Keuringsverslag van een elektrische laagspanning- en zeer lage spanningsinstallatie

NIET CONFORM

Straatnaam Breestraeten
Huisnummer 152
Busnummer
Postcode 1785
Gemeente MERCHTEM
Land België

Gelijkvormigheidscontrole van een nieuwe huishoudelijke installatie volgens (KB 08/09/2019) - AREI Boek 1 - 6.4. en 4.2.4.3.

Afbeelding schakel- en verdeelbord:

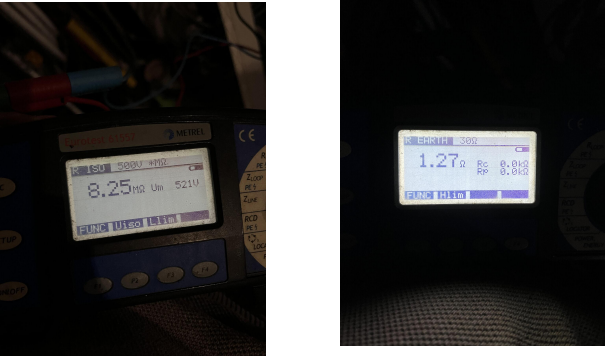
I1.01 Eéndraadschema van de installatie is niet aanwezig. (Boek 1 Afdeling 2.12 - 2.13 en 3.1.2)

I1.03 Situatieschema van de installatie is niet aanwezig. (Boek 1 Afdeling 2.12 - 2.13 en 3.1.2)

N5 De verlichting is nog niet definitief geplaatst.
